デジタル安全保護系に関する日本電気協会規格の技術評価書の策定 及び実用発電用原子炉及びその附属施設の技術基準に関する規則 の解釈の改正等

令和5年10月11日
原子力規制庁

別紙1 日本電気協会「安全保護系へのデジタル計算機の適用に関する規程（JEAC4620-2020）」及び「デジタル安全保護系の検証及び妥当性確認（V&V）に関する指針（JEAG 4609-2020）」に関する技術評価書（案）についての提出意見及び考え方（案）

別紙3 日本電気協会「安全保護系へのデジタル計算機の適用に関する規程（JEAC 4620-2020）」及び「デジタル安全保護系の検証及び妥当性確認（V&V）に関する指針（JEAG 4609-2020）」に関する技術評価書（案）

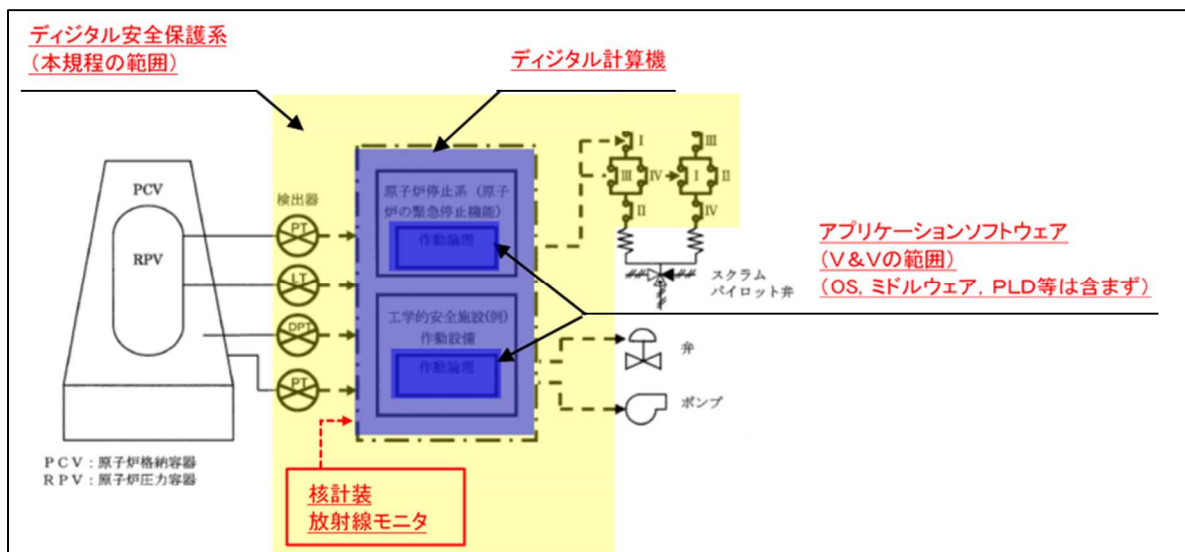
日本電気協会には、「(解説-2)」の「参考図 1 デジタル安全保護系の概念図(BWR)」及び「参考図 2 デジタル安全保護系の概念図(PWR)」の「デジタル計算機」の示す範囲並びに同図の凡例の記載を整理することを要望する。

「デジタル安全保護系」及び「デジタル計算機」の範囲について、日本電気協会は次のように説明している⁶。

安全保護系の機能を、デジタル計算機内のアプリケーションのソフトウェアで実現している場合、その検出器から動作装置入力端子までを含めて「デジタル安全保護系」（下図の黄色ハッチング）としています。

本規程におけるデジタル計算機とは、安全保護系としての機能を実現するソフトウェアが実装されたデジタル計算機（下図の青色ハッチング）を指しています。

〈PWRの信頼性評価モデル〉

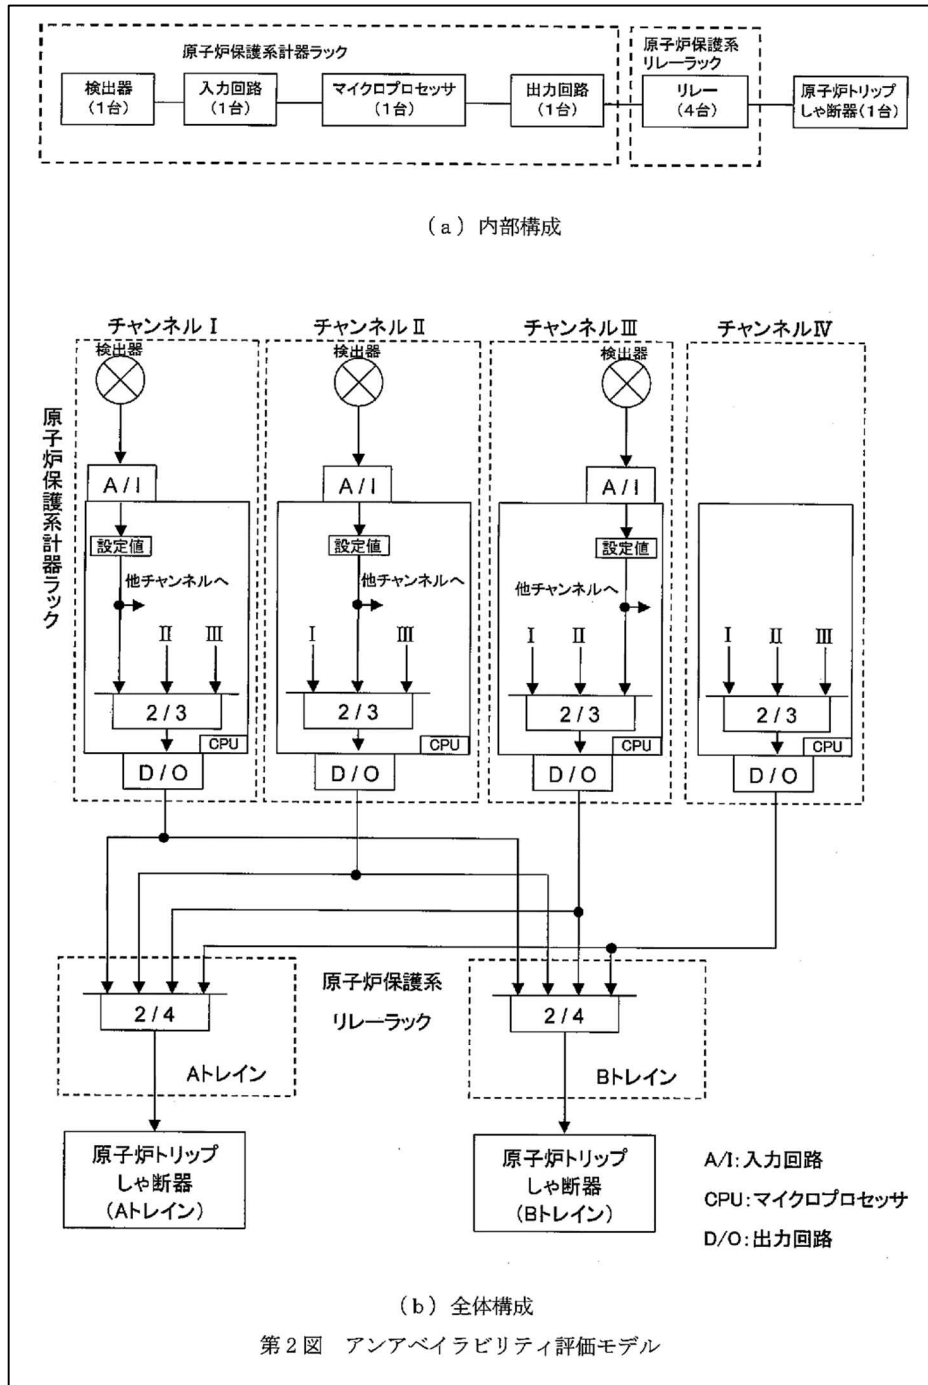
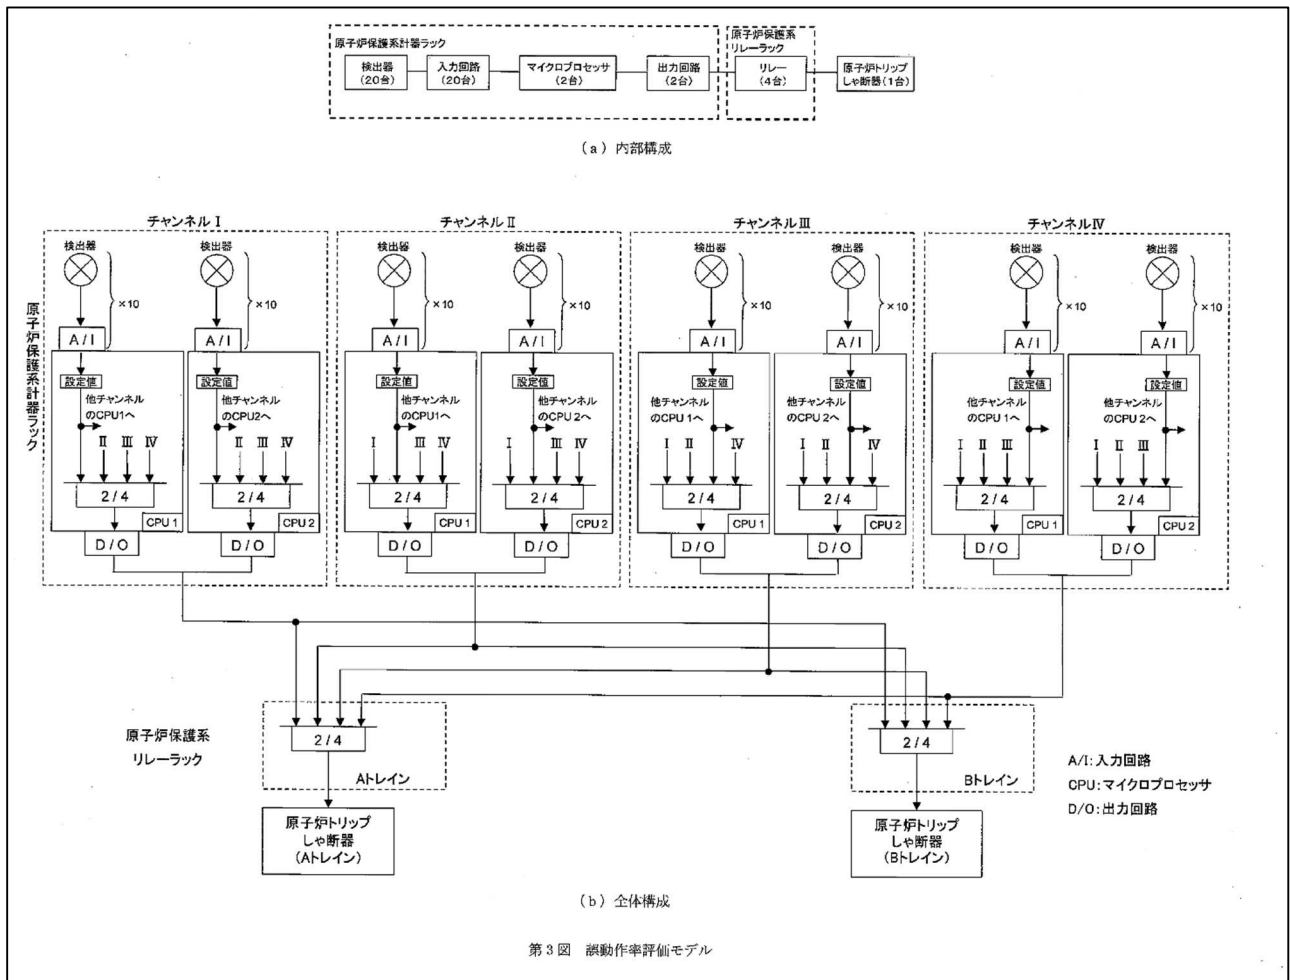
日本電気協会の回答において検出部とみなすとされた核計装や放射線モニタのように、その内部処理として、燃料の許容限界を超えないようにするための安全に係る設定値に対する原子力特有のトリップ信号判定処理等にデジタル化された演算・論理処理が使われている場合、ハードウェア構成要素としてだけではなく、そのソフトウェア構成要素としてどのように考慮されるのか説明を求めたところ、日本電気協会は次のように回答している²⁶。

デジタル安全保護系の信頼性に関しては、下記のようにハードウェア構成要素ごとに分割した信頼性評価モデルを使用して信頼度を算出しております。例として、ABWRの原子炉緊急停止系の信頼性評価モデル（下図）を用いて説明します。

PWRの場合も同様に、信頼性評価モデルを使用して評価しております。PWRでの評価モデルを下図に示します。

また、ソフトウェアに関しては、ハードウェアのように偶発的に故障が発生するものではなく、設計製作段階における人為的なミス起因とするものであるため、定量的に故障率を扱うことはできません。そのため、信頼性評価にはハードウェアの構成要素しか考慮しておりません。一方で、デジタル安全保護系は高い信頼性が要求されるため、課題であるソフトウェアの設計製作段階における信頼性確保のための手法として、JEAC4620/JEAG4609でV&Vを実施することを要求しております。

実際、資料1-2の回答1.5)で示した信頼性評価モデル(前出の図)にもあるように、安全保護系の機能を実現するソフトウェアの演算処理を行う要素だけでなく、電源や信号伝送(異常検出信号含む)を担うインターフェイス回路などの構成要素についても信頼性評価で考慮することとしています。

図1 V&V概要

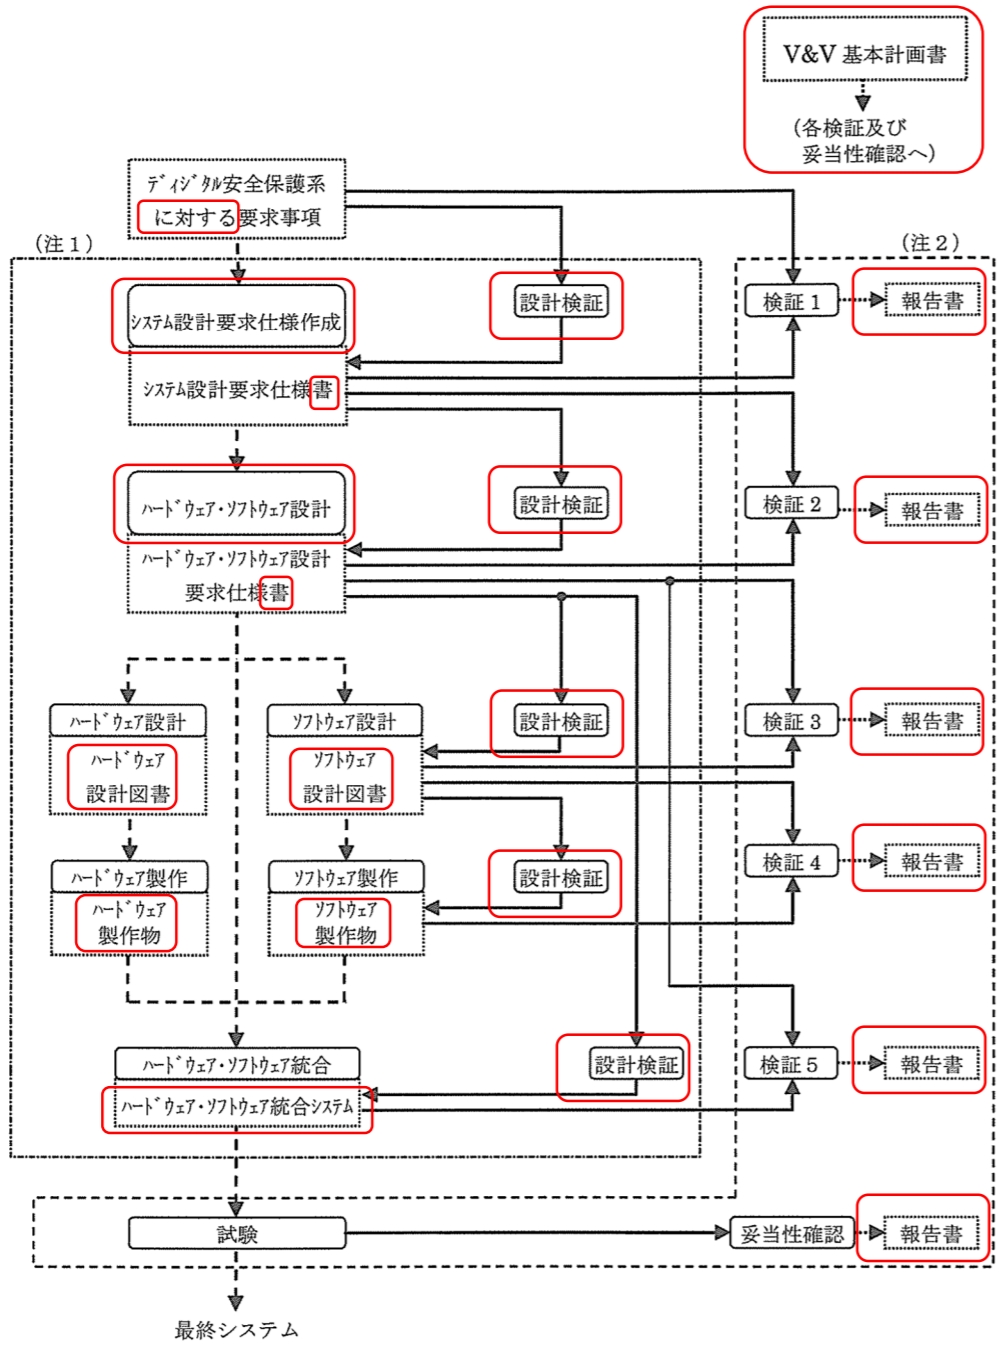
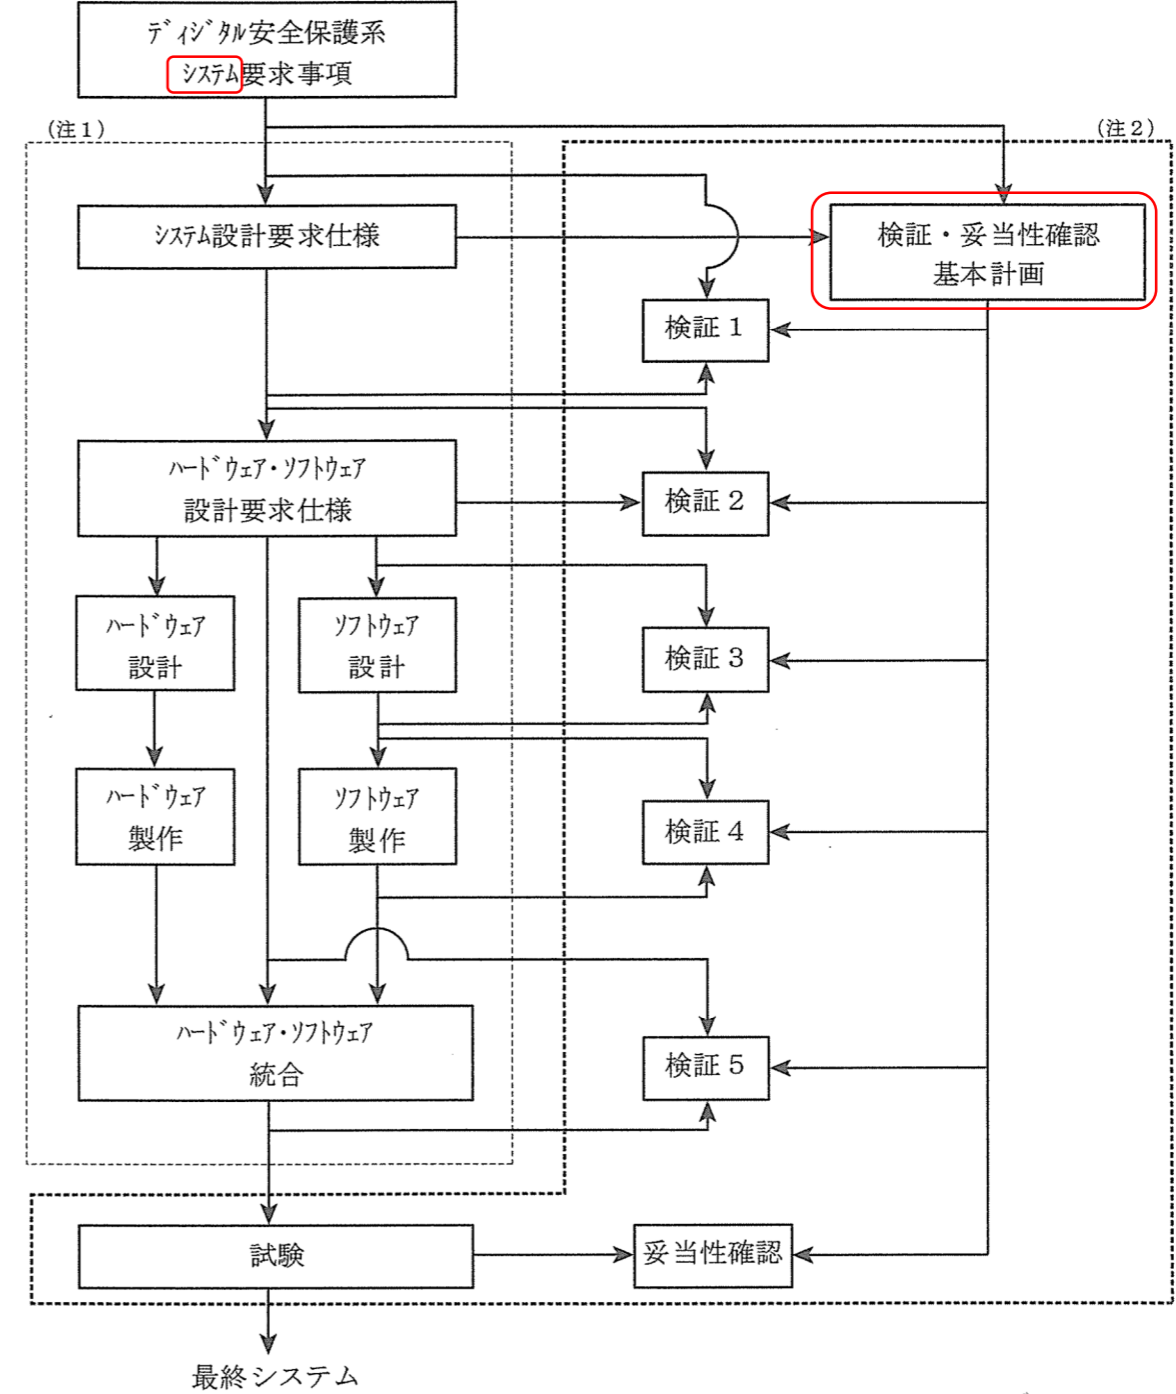
設計・製作作業の内容は「図1 V&V 概要」及び「(解説-6) 設計・製作作業内容」に、V&V 実施内容は「4.2 V&V の実施」の「(1) V&V の手順及び内容」に記載されている。「図1 V&V 概要」には、検証(検証1～5)として各設計段階の文書を直接的なインプットとしてその間の整合を確認するように矢印が記載されているが、妥当性確認については「試験」から直接矢印が1本だけ引かれており、妥当性確認の対象(例えば試験要領書/成績書等の文書か、試験行為自体か)が具体的に記載されていない。妥当性確認の対象と実施内容について、日本電気協会は、次のように説明している⁷⁷。

「図1 V&V 概要」において、「試験」についての設計チームの妥当性確認はなく、V&Vチームが妥当性確認を行うことになっていることから、「図1 V&V 概要」は適用除

- 「JEAC4620 等」は無くても意味は通じるので、記載の適正化を要望する。「JEAC4620等のデジタル安全保護系に対する要求事項」は、これ以外に「4.1 V&V の目的と概要」(3)、「4.2 V&V の実施」(1)(b)及び(g)にも記載されていることから、同様に記載の適正化を要望する。
- 「図1 V&V 概要」において、「試験」についての設計チームの妥当性確認はなく、V&Vチームが妥当性確認を行うことになっている。注2の範囲について見直すことを要望する。

V&V作業を含む品質保証活動の全体概要については、(解説-1)の参考図1で示しております。ここで、基本的な原子力品質保証活動の中での妥当性確認は、JEAC4111/JEAG4121で記載されている通り“試験”自体を指しており、設計チームが最終的な製品に対して要求事項を満たしていることを確認しております。一方で、V&V作業では、設計、製作及び試験に携わった組織から独立した体制が、実施する試験内容・判断基準、及び、実施された試験結果を設計チームのそれとは別に妥当性確認を行うことで、独立性を確保しております。

また一方で、図1はV&V作業の概要を説明するための図であり、(注1)の一点鎖線で(解説-6)で説明している設計・製作作業の範囲を、(注2)の破線でV&Vの範囲を示しております。いずれも現状の記載に誤りはございませんが、試験行為も含めた形でV&V作業と見えてしまう点など、本文の記載表現に関しては今回ご質問頂いた内容を踏まえ次回改定時に見直しを検討したいと考えます。

図1 V&V概要

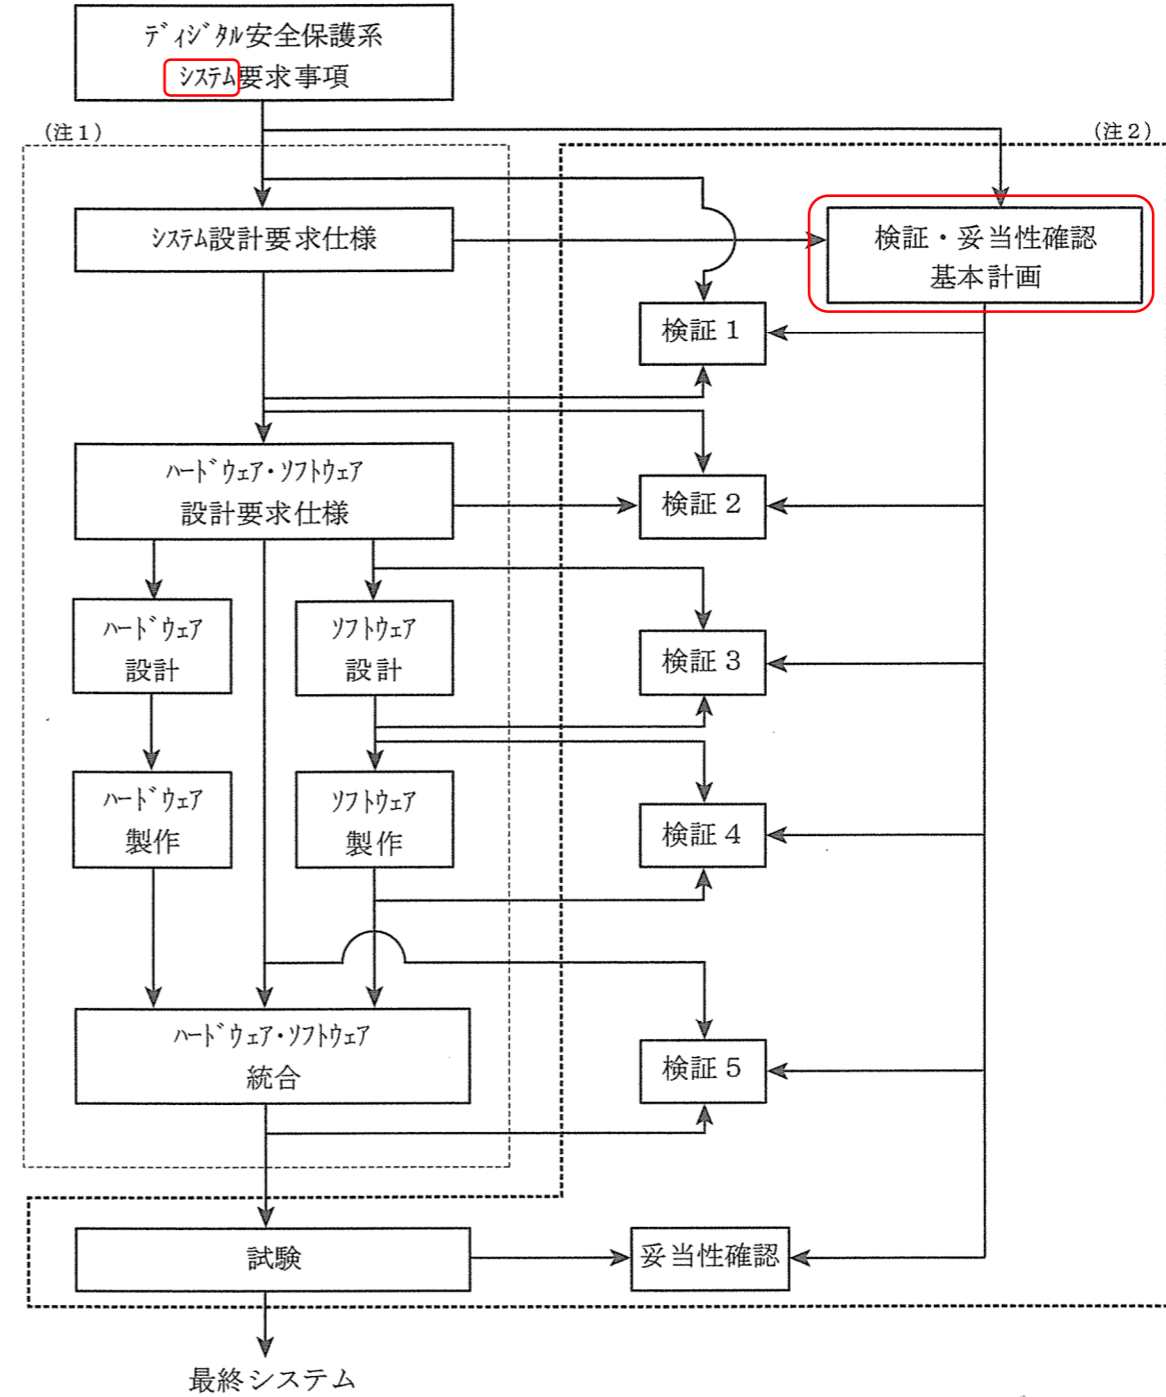
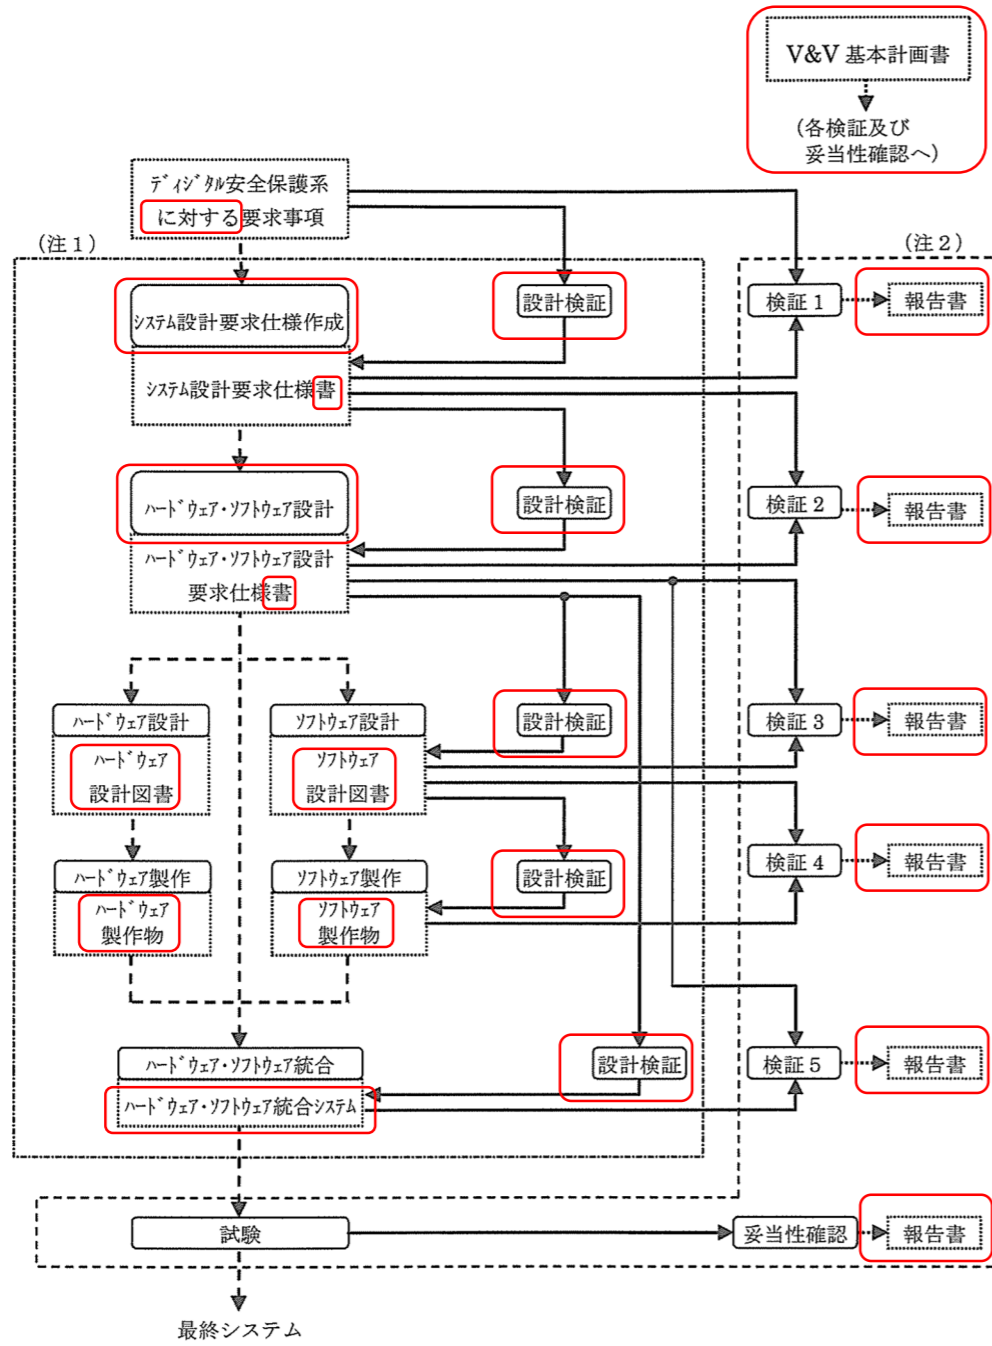
設計・製作作業の内容は「図1 V&V 概要」及び「(解説-6) 設計・製作作業内容」に、V&V 実施内容は「4.2 V&V の実施」の「(1) V&V の手順及び内容」に記載されている。「図1 V&V 概要」には、検証(検証1～5)として各設計段階の文書を直接的なインプットとしてその間の整合を確認するように矢印が記載されているが、妥当性確認については「試験」から直接矢印が1本だけ引かれており、妥当性確認の対象(例えば試験要領書/成績書等の文書か、試験行為自体か)が具体的に記載されていない。妥当性確認の対象と実施内容について、日本電気協会は、次のように説明している⁷⁷。

「図1 V&V 概要」において、「試験」についての設計チームの妥当性確認はなく、V&Vチームが妥当性確認を行うことになっていることから、「図1 V&V 概要」は適用除

- 「JEAC4620 等」は無くても意味は通じるので、記載の適正化を要望する。「JEAC4620 等のデジタル安全保護系に対する要求事項」は、これ以外に「4.1 V&V の目的と概要」(3)、「4.2 V&V の実施」(1) (b)及び(g)にも記載されていることから、同様に記載の適正化を要望する。
- 「図1 V&V 概要」において、「試験」についての設計チームの妥当性確認はなく、V&V チームが妥当性確認を行うことになっている。注2の範囲について見直すことを要望する。

V&V作業を含む品質保証活動の全体概要については、(解説-1)の参考図1で示しております。ここで、基本的な原子力品質保証活動の中での妥当性確認は、JEAC4111/JEAG4121で記載されている通り“試験”自体を指しており、設計チームが最終的な製品に対して要求事項を満たしていることを確認しております。一方で、V&V作業では、設計、製作及び試験に携わった組織から独立した体制が、実施する試験内容・判断基準、及び、実施された試験結果を設計チームのそれとは別に妥当性確認を行うことで、独立性を確保しております。

また一方で、図1はV&V作業の概要を説明するための図であり、(注1)の一点鎖線で(解説-6)で説明している設計・製作作業の範囲を、(注2)の破線でV&Vの範囲を示しております。いずれも現状の記載に誤りはございませんが、試験行為も含めた形でV&V作業と見えてしまう点など、本文の記載表現に関しては今回ご質問頂いた内容を踏まえ次回改定時に見直しを検討したいと考えます。
